COMUNE DI BARDOLINO
Provincia di Verona

VARIANTE PARZIALE AL
PIANO PARTICOLAREGGIATO DEI CENTRI STORICI - 2016
(Art. 20 L.R. 11/04)

RELAZIONE
comprendente le modifiche alle Tavole e alla Normativa
(aggiornata alla DGC di approvazione)

**VARIANTE PARZIALE AL PIANO PARTICOLAREGGIATO
DEI CENTRI STORICI - 2016**

Allegato a) Stralcio Tav. 29 (pianta) **vigente**

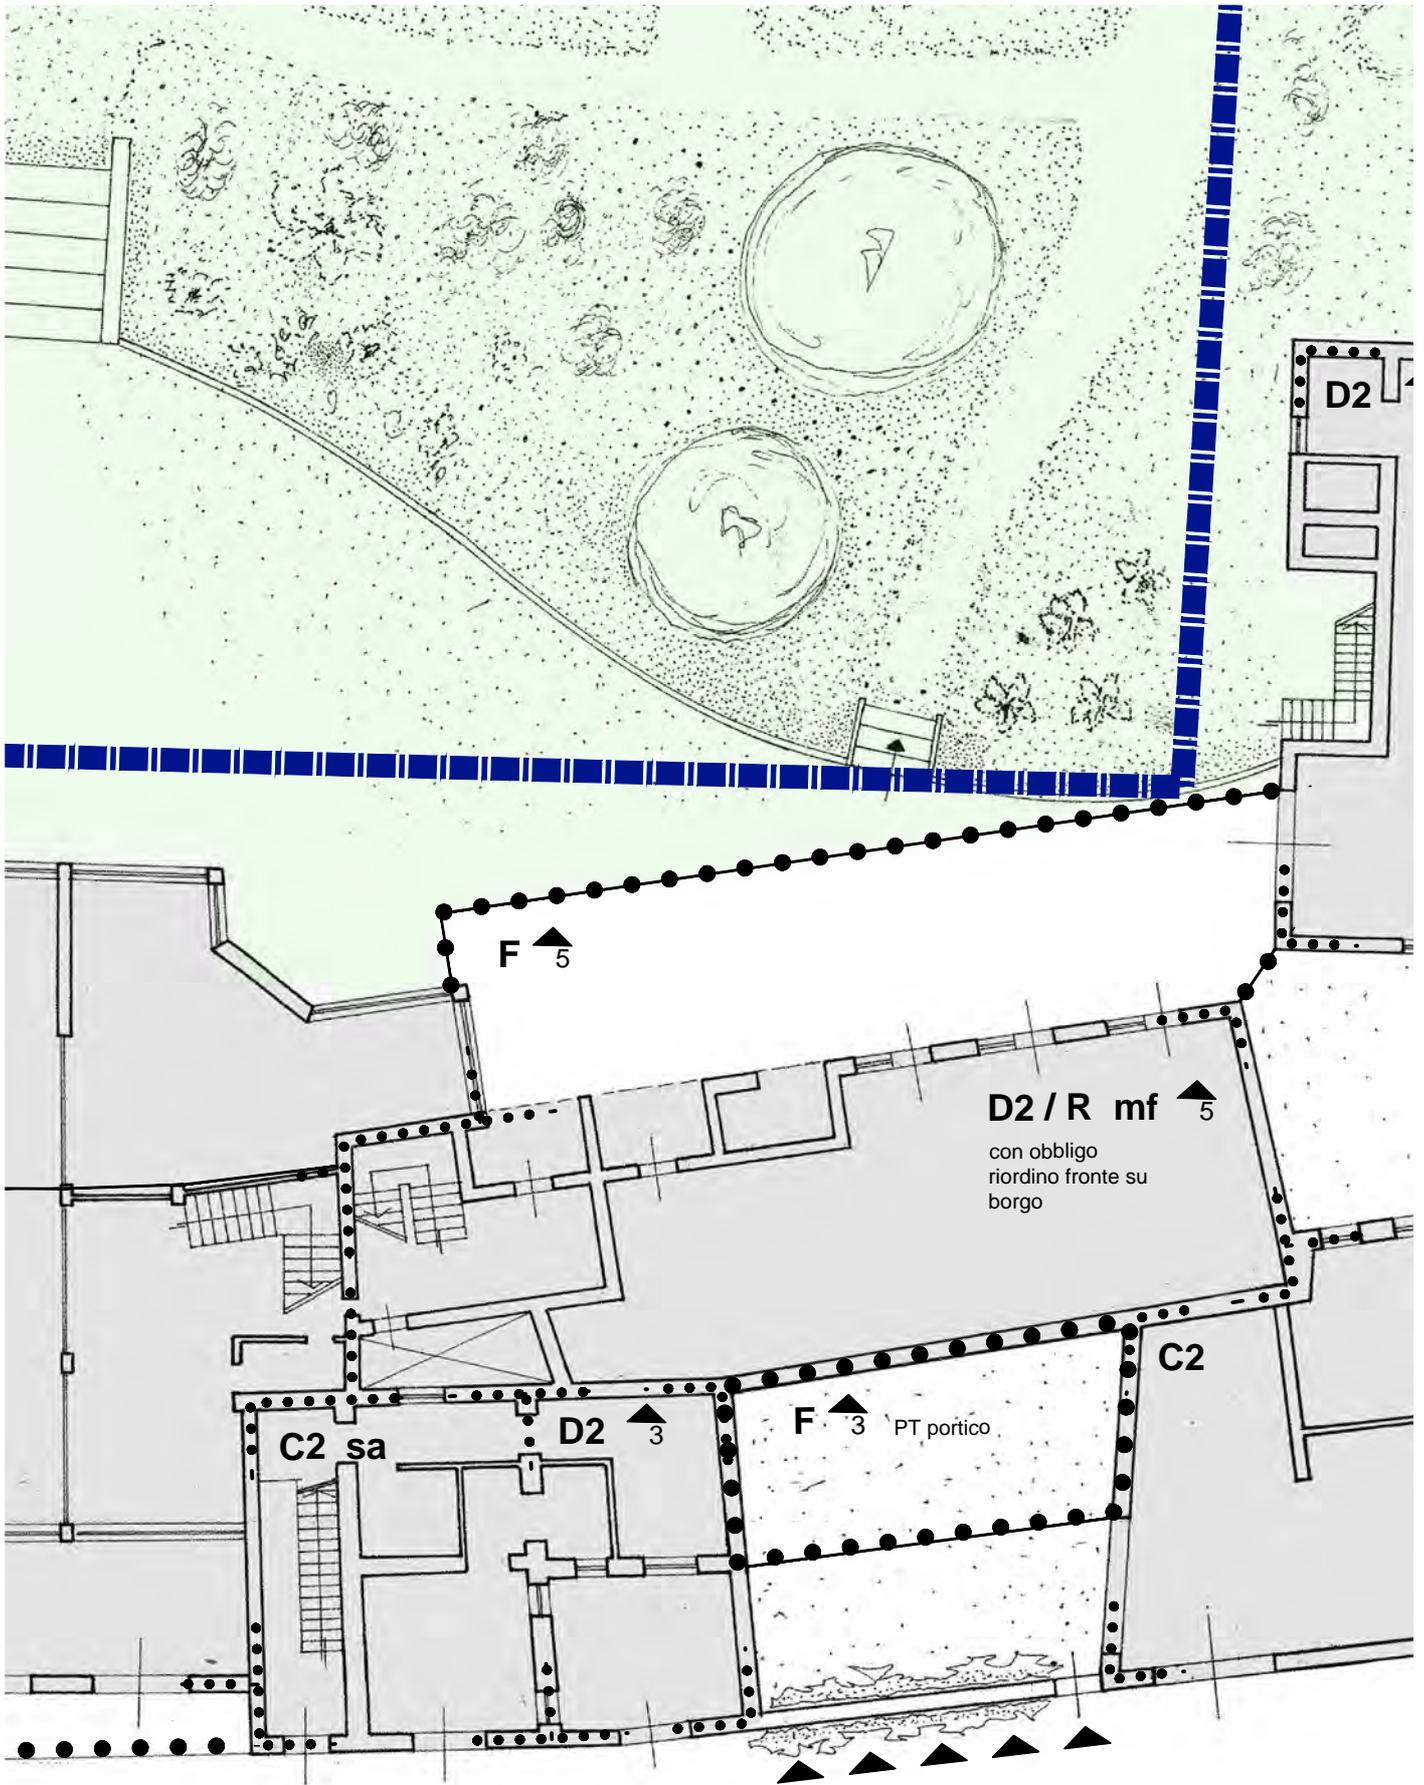
Sulla planimetria della Tav. 29 viene indicato l'avanzamento di ml 5,50 dell'ala est verso il cortile posteriore, cioè verso lo spazio aperto, con la possibilità di unirsi all'attuale abitazione di servizio, della quale era già stata prevista la sopraelevazione nell'ipotesi di una utilizzazione funzionalmente omologa dei vari corpi di fabbrica.

Allegato a) Stralcio Tav. 29 (pianta) **vigente**

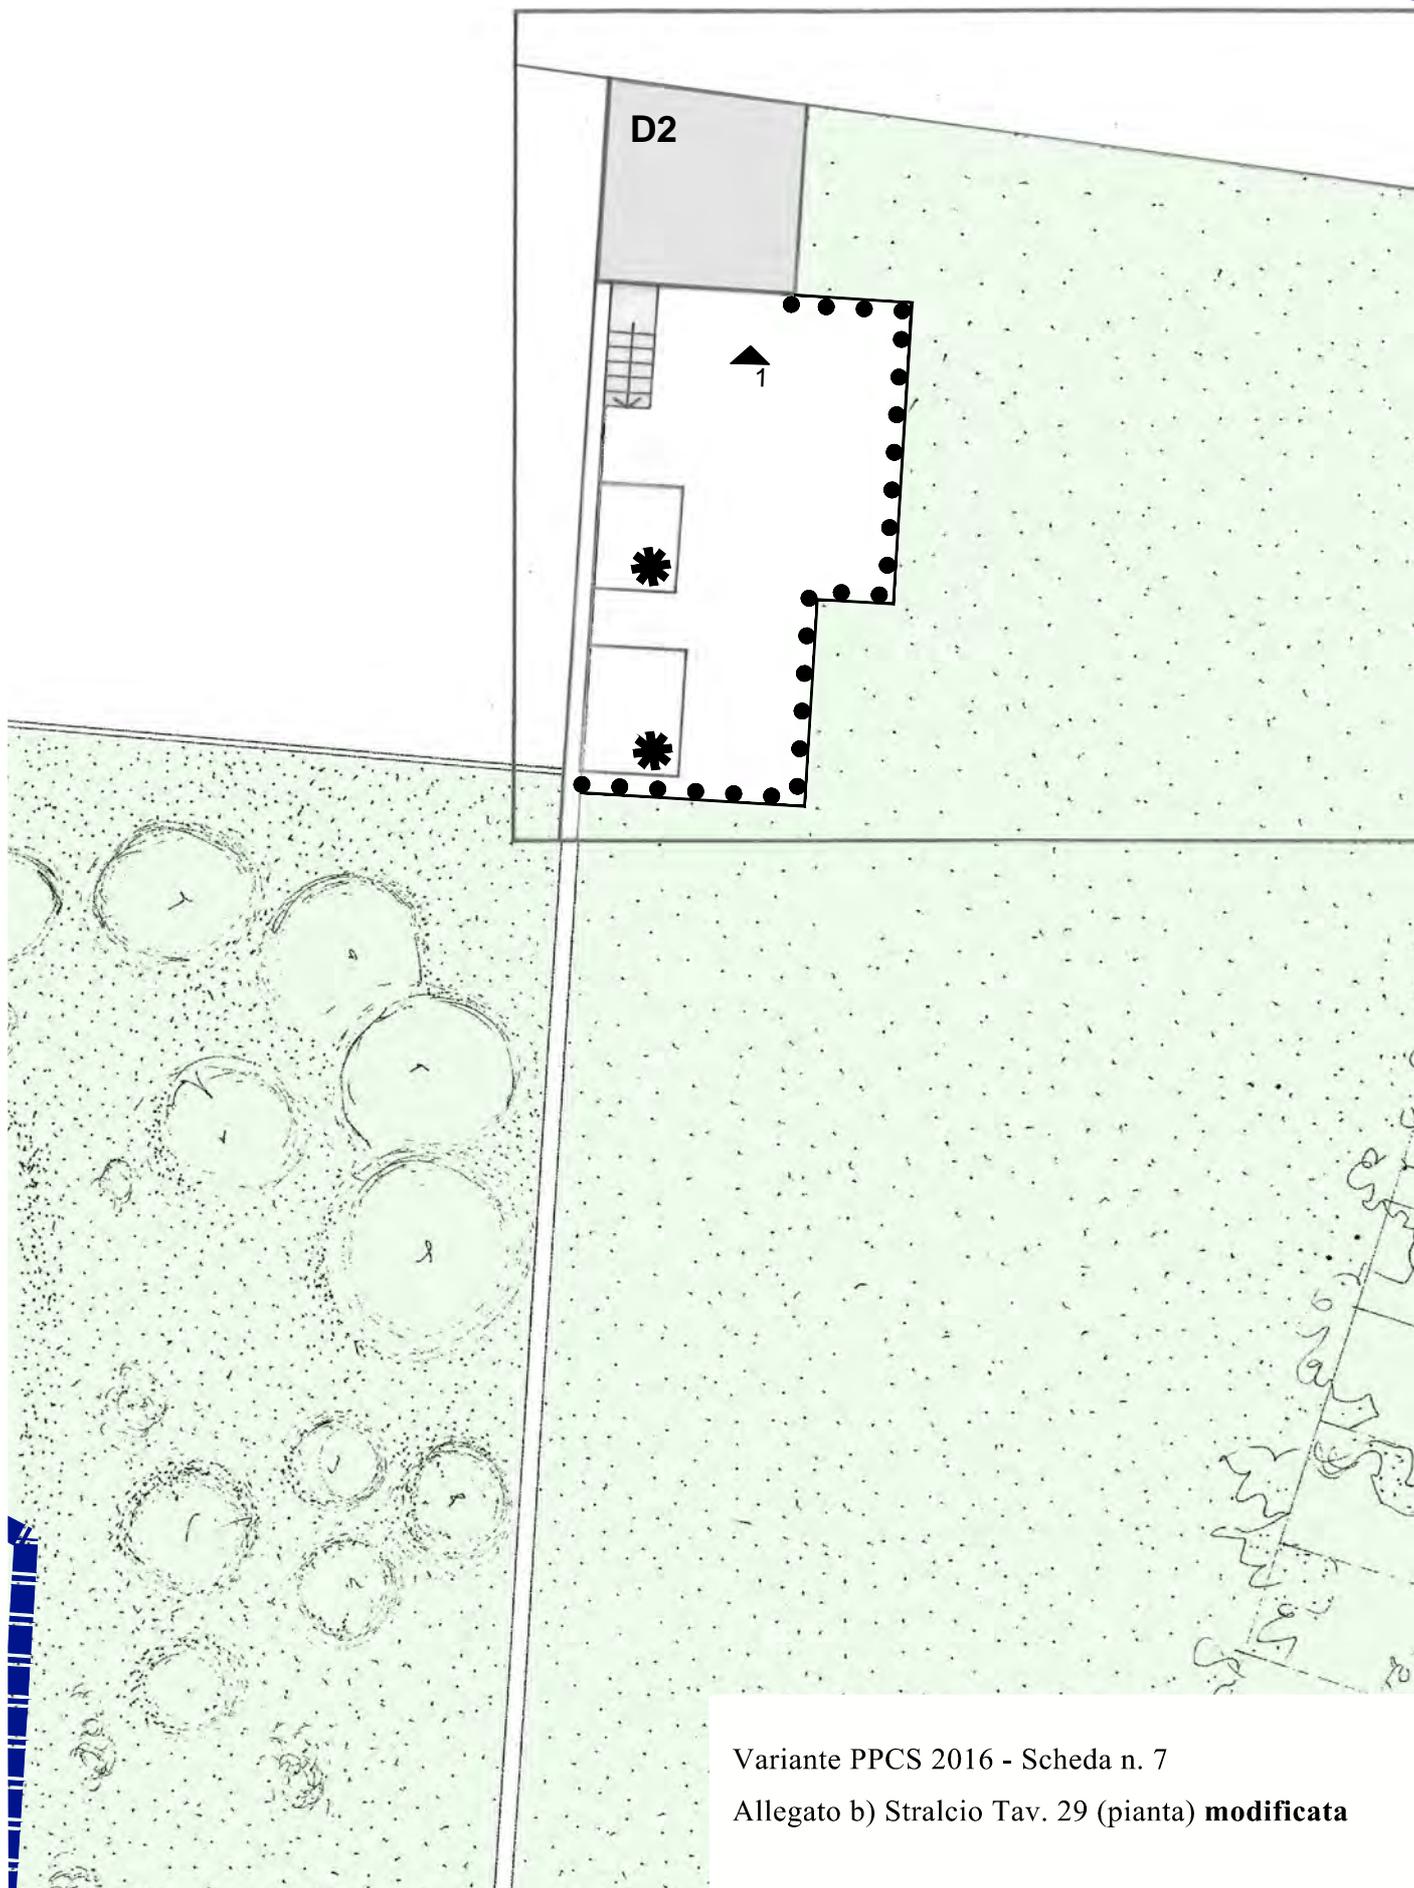
Il PP prevede in certi casi integrazioni o riparazioni del tessuto urbano anche con l'inserimento di volumi nuovi o, più frequentemente, con l'ammissione di controllati ampliamenti (interventi di tipo "F"), talvolta anche come incentivo a recuperi particolarmente onerosi o a compensazione di miglioramenti che interessano l'ambiente urbano del contesto. In un'ottica di conservazione e arricchimento dell'ampia area verde in cui è inserita la casa in questione, con messa a dimora di essenze d'alto fusto, siepi decorative ecc., può essere assegnata a questa abitazione stabile una superficie di pavimento fino a 120 mq, mediante ampliamento del solo piano terra con copertura (anche piana) tenuta al di sotto della mura di recinzione sul lato ovest e anch'essa immersa nella vegetazione, come pure la piscina che comunque è ammessa dalla normativa. Salvi diritti di terzi.

Allegato a) Stralcio Tav. 30 (pianta) **vigente**

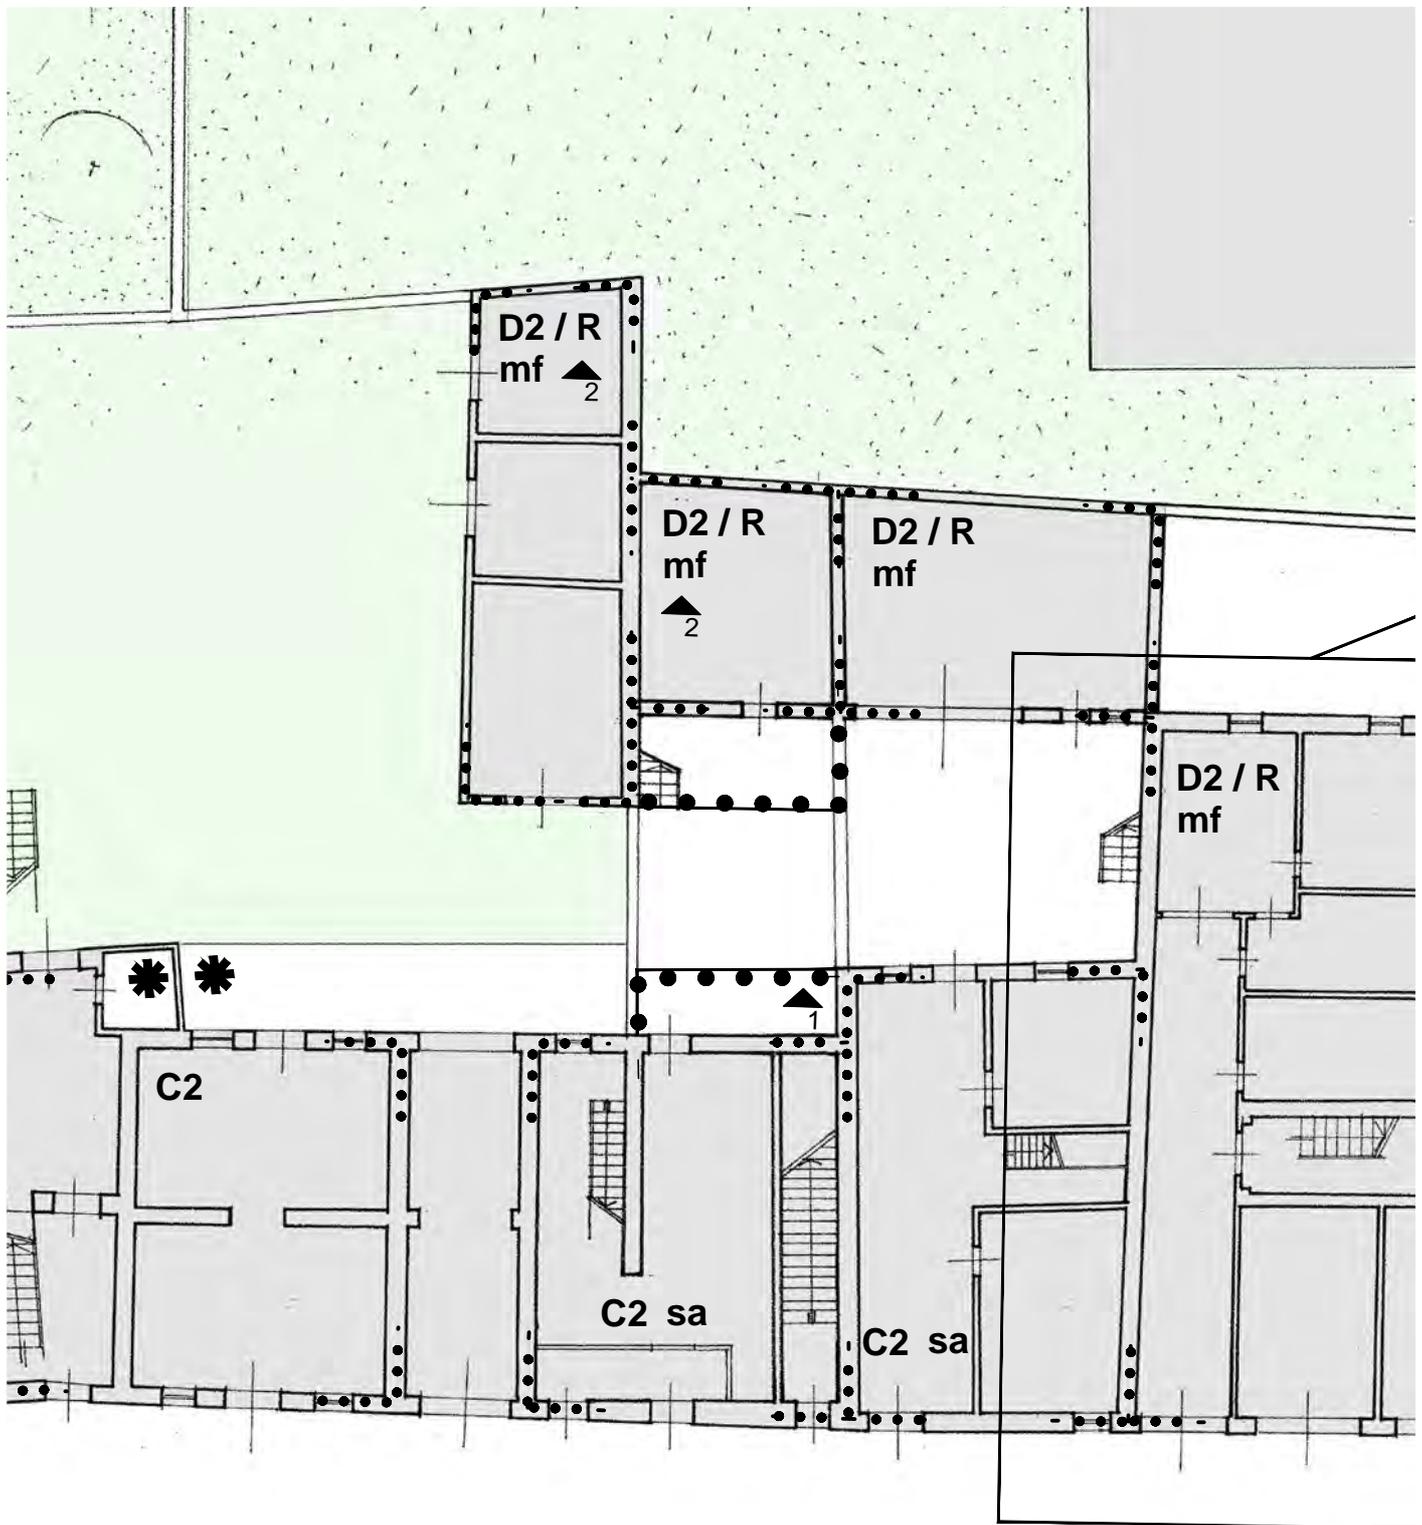
Nel cortiletto sul retro della casa è già stato ammesso un riordino del piccolo rustico sul fondo con ampliamento dello stesso verso la casa. Di primo acchito non sembra sia il caso di ridurre ulteriormente il cortiletto, ma in realtà lo spazio coperto dal terrazzino e circondato da tre muri è già a tutti gli effetti un volume esistente (c. 20 mc), che dunque, data anche la posizione, può tollerare una chiusura magari in buona parte vetrata del quarto lato, regolarizzando in tal modo anche il localetto caldaia già murato.

Allegato a) Stralcio Tav. 30 (pianta) **vigente**

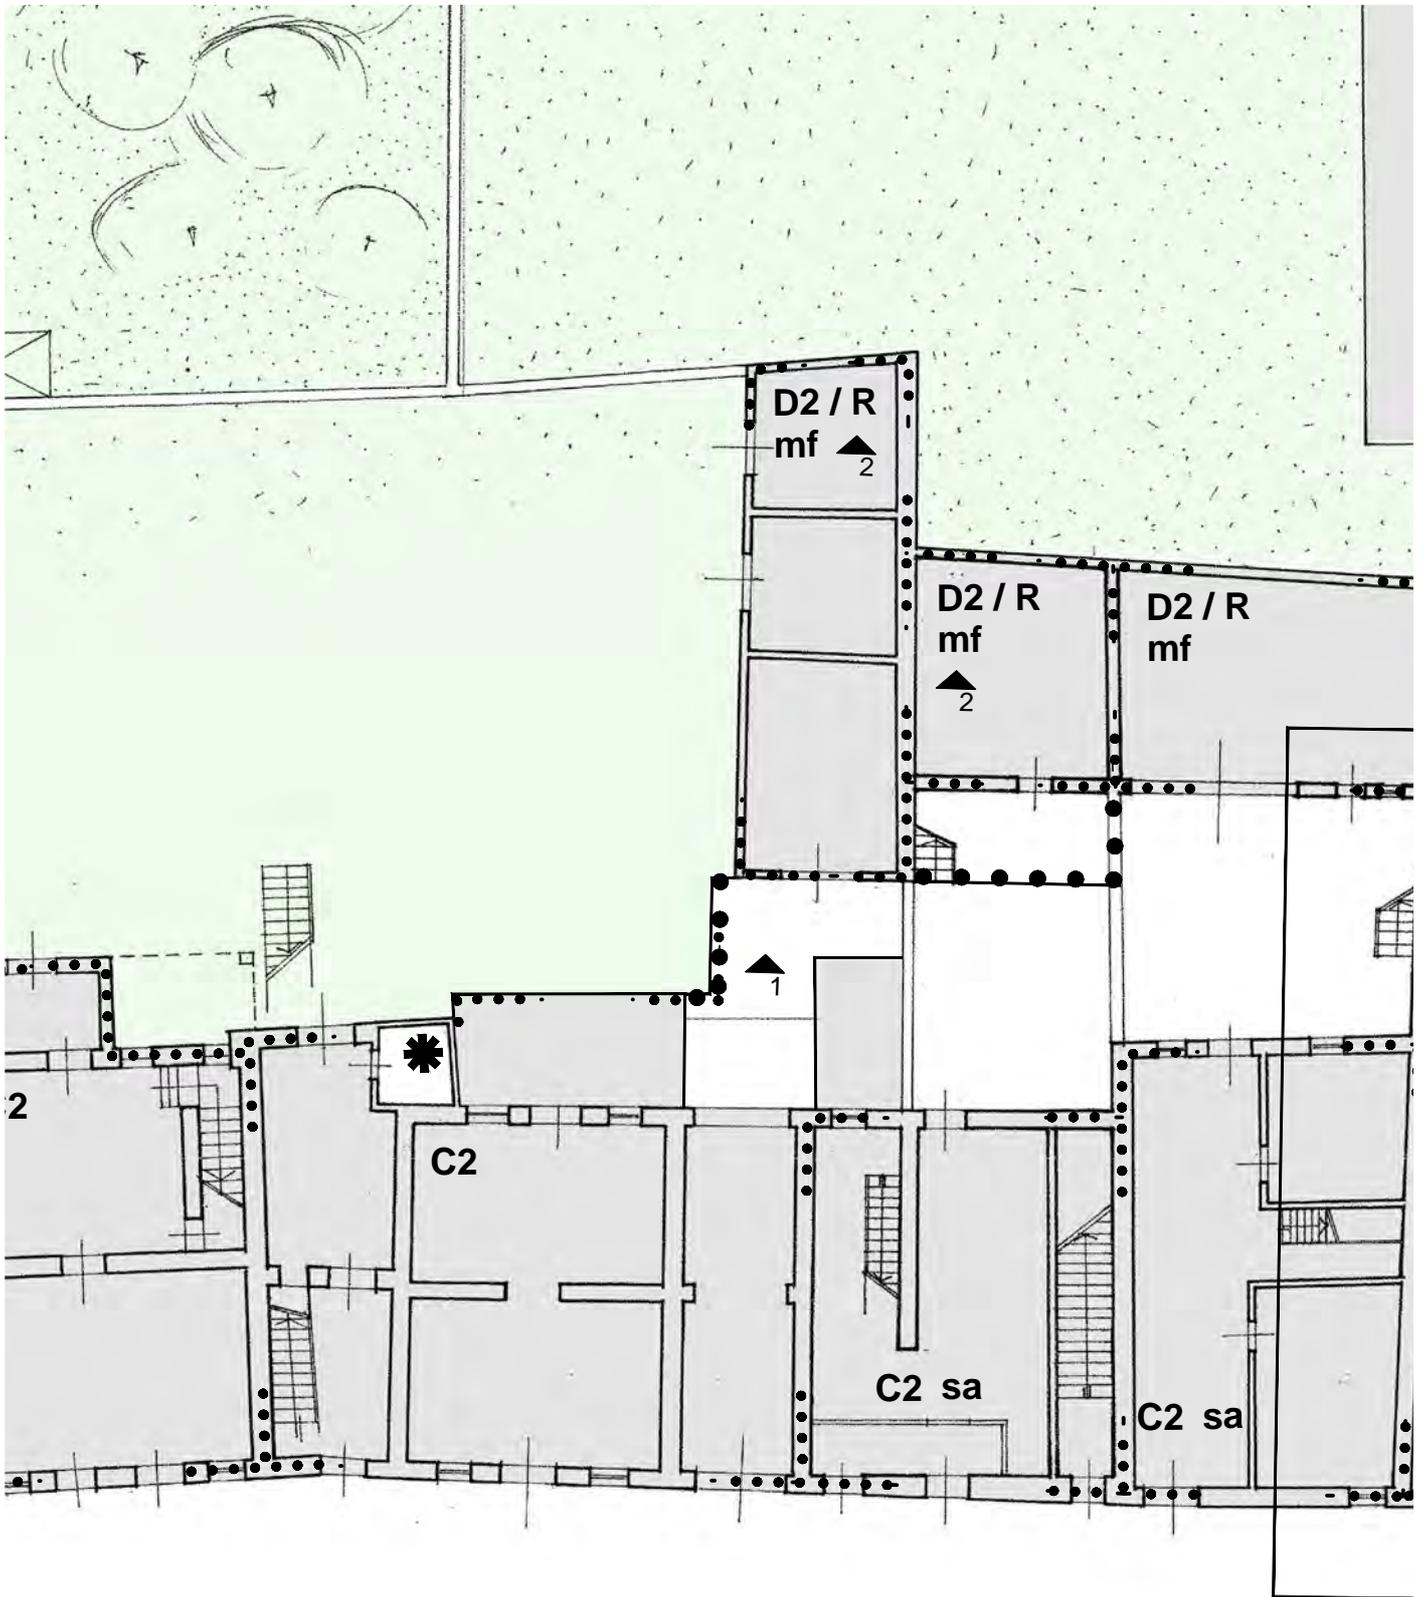
La sistemazione da farsi riguarda un piccolo locale di servizio a un piano (da integrare nella planimetria di PP) situato allo sbocco dell'androne carraio che porta dalla strada al cortile posteriore: l'idea è di sostituire la falda di copertura del locale con una soletta piana che, opportunamente ampliata verso il fondo e di lato, possa collegare in quota l'unità principale, già ampliata sul retro, con quella minore in fondo al cortile. L'accesso alla corte sarebbe meglio riparato da questo portichetto, che dovrebbe anche mettere in sequenza i vari elementi ora staccati. Non si tratta a rigor di termini di un nuovo volume, ma di un ballatoio di passaggio appoggiato su modeste strutture esistenti.

Con questa operazione dovrebbe concludersi il riordino del complesso in questione sul lato del cortile interno, che è stato interessato anche da precedenti varianti.
